# R7年度 合同点検結果

## 小幡小学校①

福島小学校②

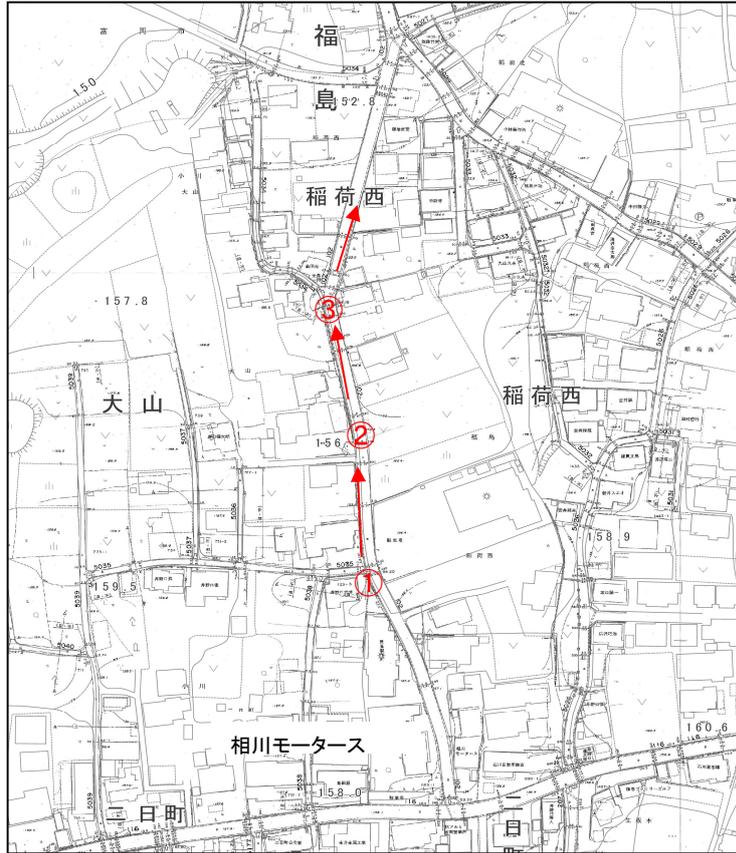
現状:歩道・路側帯が狭い  
車道が狭い  
外側線・グリーンベルトが  
薄くなっている

対策案:外側線・グリーンベルトの  
塗り直し

福島小学校③

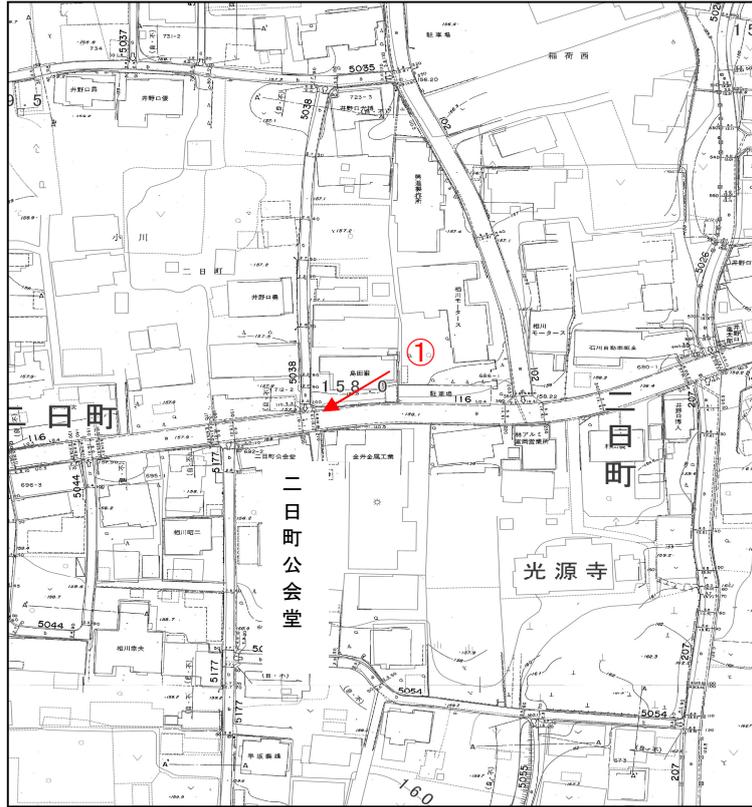
現状:交通量が多い  
車道が狭い  
道路の両端に横断旗があるとい

対策:横断旗の設置

福島小学校④

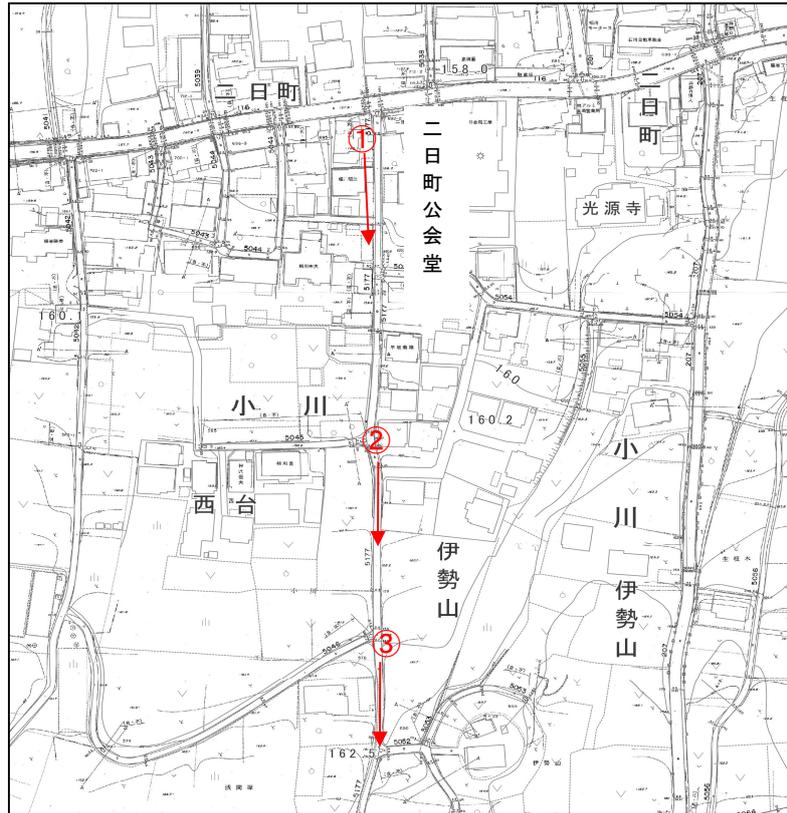
現状:歩道・路側帯がない・狭い  
車道が狭い  
見通しが悪い  
グリーンベルトがあるとよい

対策:児童への注意喚起

福島小学校⑤

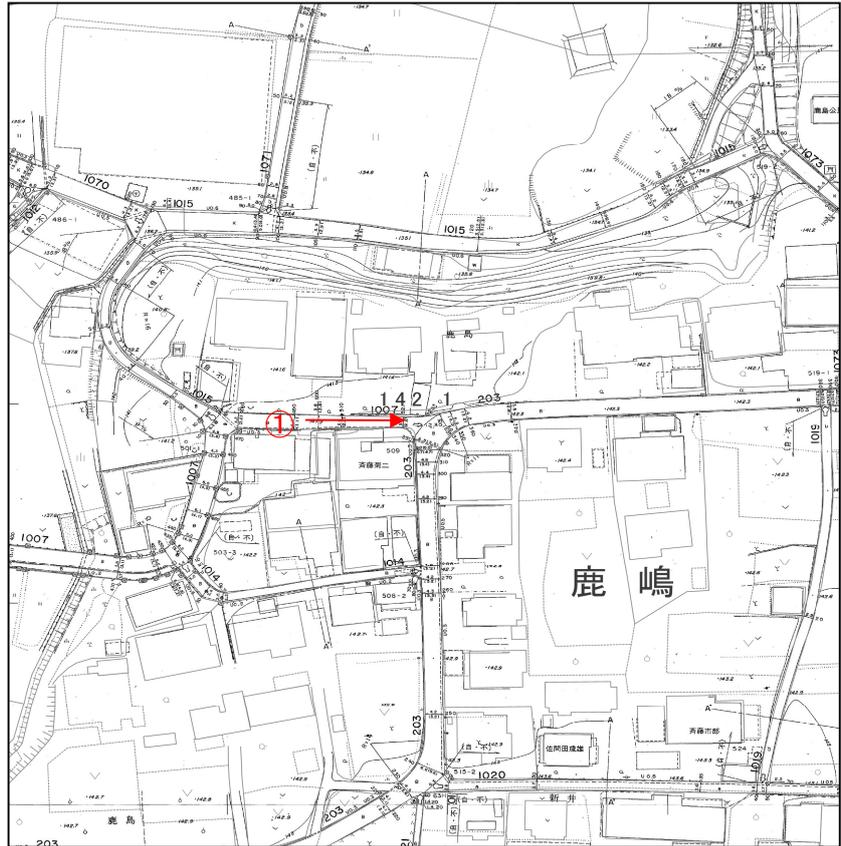
現状: 「止まれ」の路面標示と  
停止線が消えかかっている

対策: 「止まれ」の路面標示の  
塗り直し

新屋小学校③

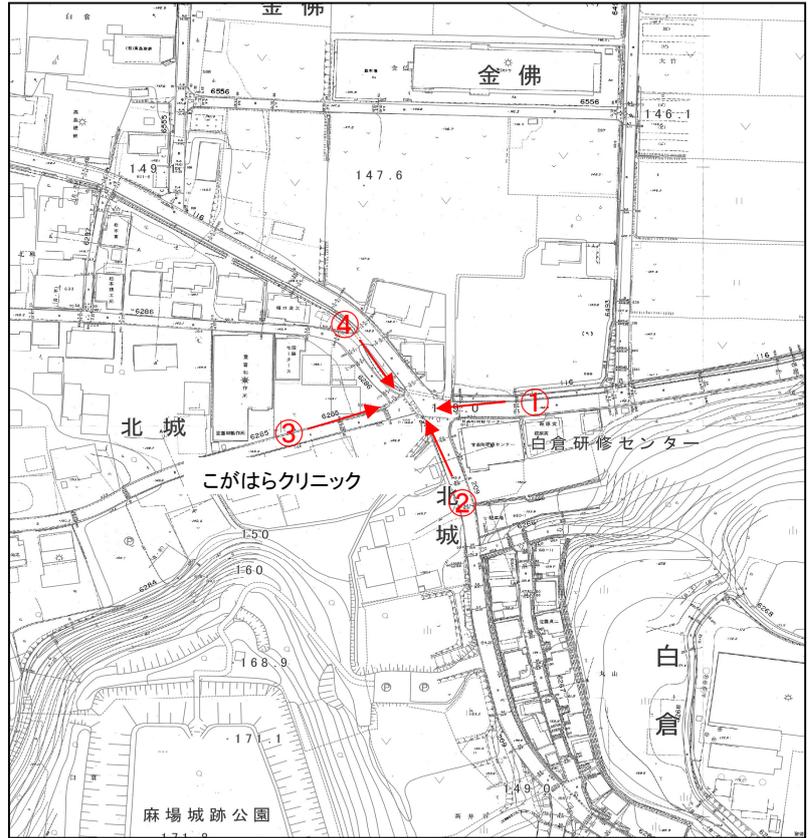
現状: 「止まれ」の路面標示と  
停止線が消えかかっている

対策案: 「止まれ」の路面標示の  
塗り直し  
→ 塗り直しの基準に達して  
いないため見送り

甘楽中学校①

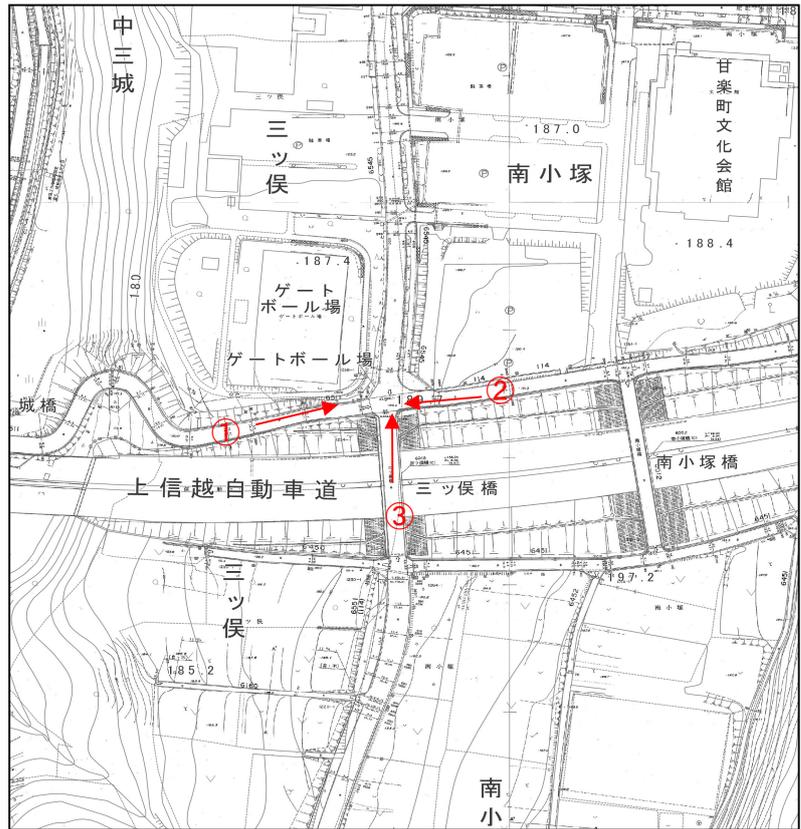
現状:左右道路は一時停止ではない  
見通しが悪い

対策:対策がされているため  
見回りの強化  
学校での安全指導

甘楽中学校②

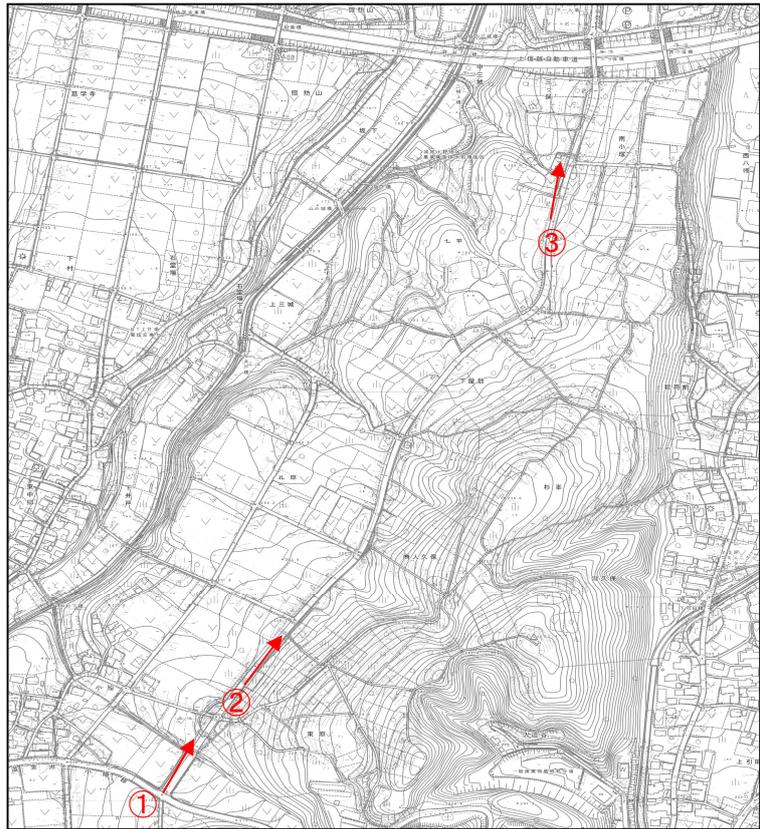
現状:歩道幅一杯に水たまりができるため通行に支障がある

対策:歩道の縁石の一部の切除  
(計3か所対策済)
